山西省汾阳医院外科住院楼工程项目中净化及专业装饰工程施工 二次招标澄清答疑

(招标编号: FS141182202509250455)

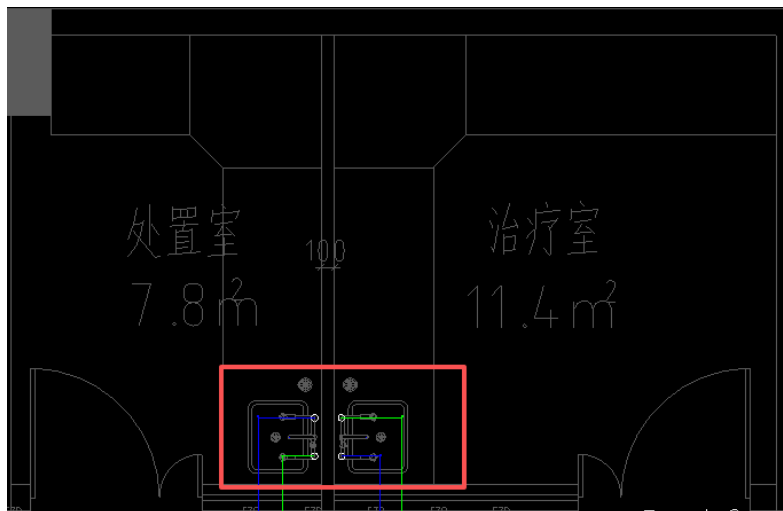
3.3 招标清单中缺少空调设备使用的吊顶点检口，请补充。

答复：招标图纸未进行检修口大小及位置设计，清单无误，以清单为准，不影响投标报价。
